**INFORME DE HITO DE CONTROL
N° 013-2021-OCI/5741-SCC**

**“EJECUCIÓN DE LA OBRA: REHABILITACIÓN DEL
SISTEMA DE CAPTACIÓN Y CANAL ROMERO DEL SECTOR
ROMERO (PROGRESIVA 0+000 – 4+000) DEL DISTRITO DE
TUMBES, PROVINCIA DE TUMBES, DEPARTAMENTO DE
TUMBES”**

**HITO DE CONTROL N° 2 – AVANCE DE EJECUCIÓN DE LA
OBRA AL MES DE JULIO DE 2021**

Gráfico n.º 01
Curva S de la Quinta valorización N.º 5

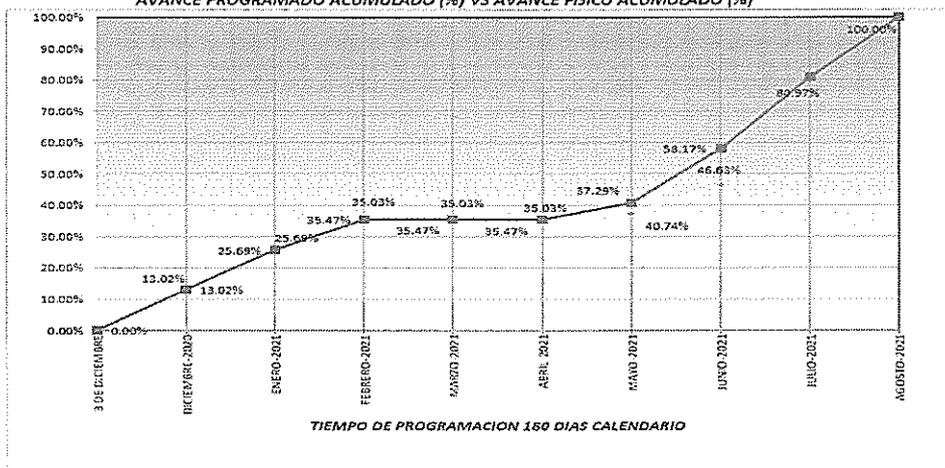
- a) **Quinta Valorización (Mes de junio de 2021):** Remitida a la entidad con carta n.° 187-2021-Z&Z⁴ de 6 de julio de 2021, mediante la cual hace llegar el levantamiento de observaciones correspondiente al avance de obra durante el mes de junio 2021; siendo que, reportó un avance físico de 46,63%, menor a lo proyectado que ascendía al 58,17%, determinándose que la obra presenta un retraso de 80,16%, siendo que el límite máximo permitido es de 80%⁵, como se puede ver en los siguientes cuadros:

Porcentaje de avance de obra ejecutado (a)	Porcentaje de avance de obra proyectado (b)	Diferencia (a)/(b)
46.63%	58,14%	80,16%

Fotografía n.º 1: Ejecución del canal Romero desde la Progresiva 0+647.03 hasta 0+831.39, en donde se realiza la partida 05.01.02 Encofrado y desencofrado de canal de riego

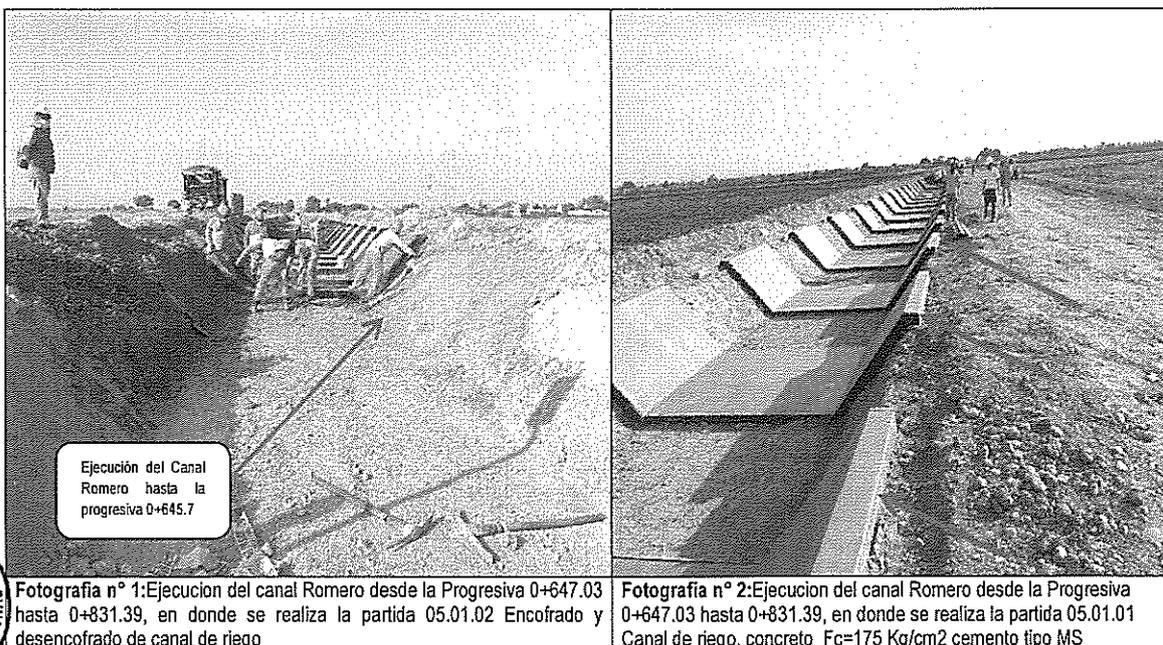
El 15 y 16 de julio de 2021, la comisión de control efectuó una visita de inspección a la obra y como resultado suscribió el Acta de Verificación N.º 01-2021-CG/OCI-AGRO RURAL, en el cual se evidenció la ejecución del canal de sección trapezoidal en la progresiva 0+647.03 hasta 0+831.39⁶, advirtiendo que respecto a la partida 05.01.01 Canal de riego, concreto Fc=175 Kg/cm² cemento tipo MS, solo se habría ejecutado hasta la progresiva 0+831.39 km de los 3+040km proyectado para su ejecución.

Ejecución del Canal Romero hasta la progresiva 0+645.7

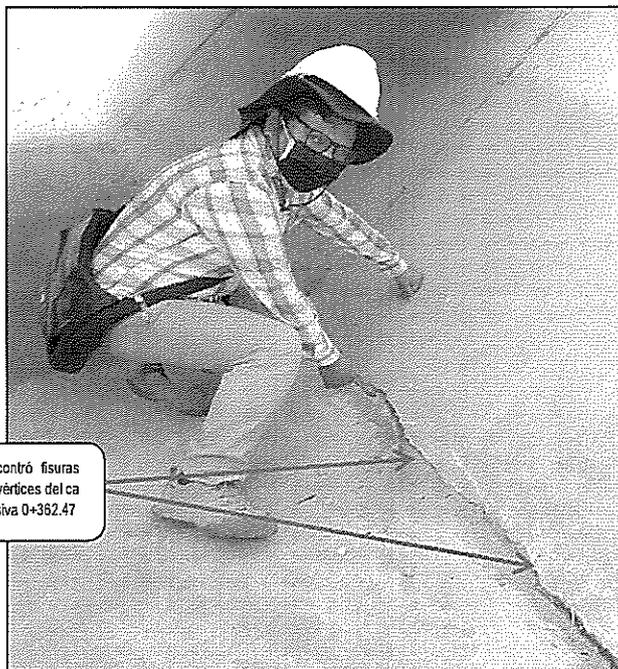
Los hechos descritos evidencian que la ejecución de obra no se viene desarrollando de acuerdo a la programación y que los avances se encuentran por debajo de lo estipulado en el calendario de avance; exponiéndose al riesgo potencial de que no se culmine en los plazos establecidos, afectando el cumplimiento de los objetivos y la finalidad pública del proyecto.

Fotografía n.º 3: Se muestra fisuras en la parte inferior y superior de la sección del canal Margen derecha progresiva 0+362.4

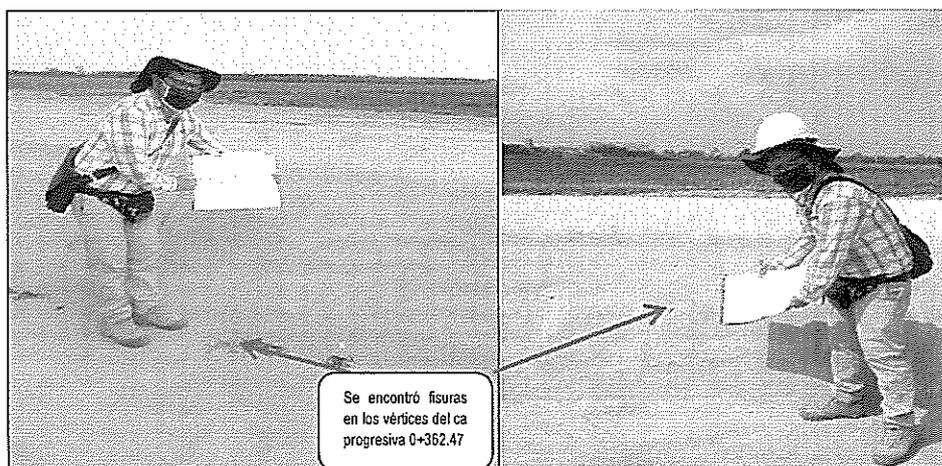
Durante el recorrido del canal de concreto de sección trapezoidal, la comisión de control evidencio que algunos paños de las losas de concreto de las paredes laterales del canal entre las progresivas 0+362.47 hasta 0+374.50, presentan fisuras en el revestimiento del concreto, tanto en la parte superior y fondo del canal, además de encontrarse desalineados y con asentamientos de 1 pulgada, tal como se aprecia en las siguientes fotografías:

Se encontró fisuras en los vértices del ca progresiva 0+362.47

Fotografía n.º 2: Se encontro fisuras en la parte superior del canal de la margen izquierda en las progresiva 0+362.47

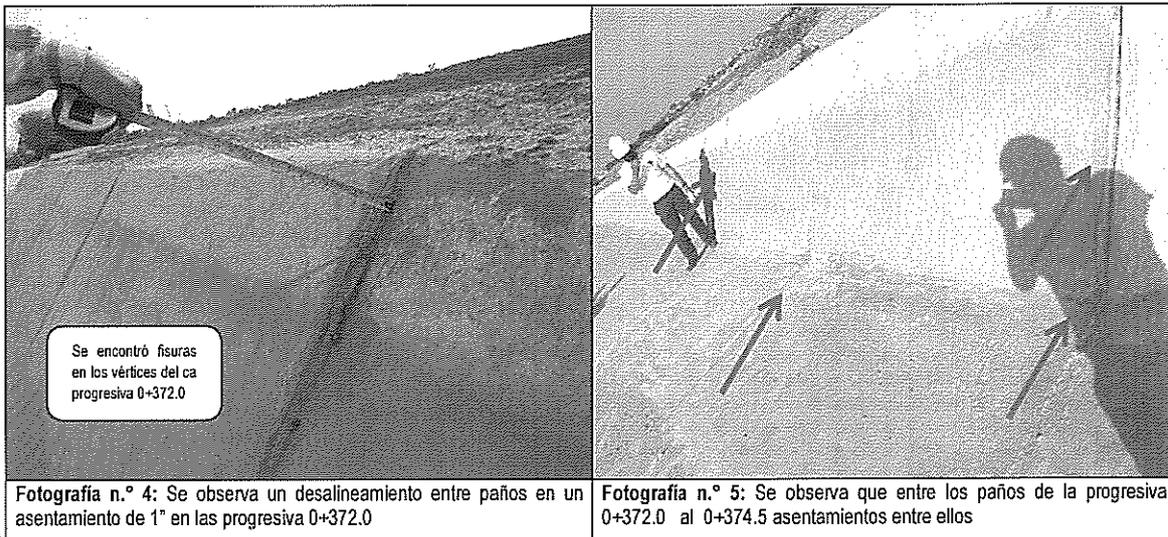
Se encontró fisuras en los vértices del ca progresiva 0+362.47

Fotografía n.º 3: Se encontro fisuras en la parte superior del canal de la margen derecha en las progresiva 0+369.97

Fotografía n.º 4: Se observa un desalineamiento entre paños en un asentamiento de 1" en las progresiva 0+372.0

Fotografía n.º 5: Se observa que entre los paños de la progresiva 0+372.0 al 0+374.5 asentamientos entre ellos

Lo comentado evidencia que algunos paños del canal de concreto de sección trapezoidal entre las progresivas 0+362.47 km al 0+374.5 km presentan agrietamientos y asentamientos.
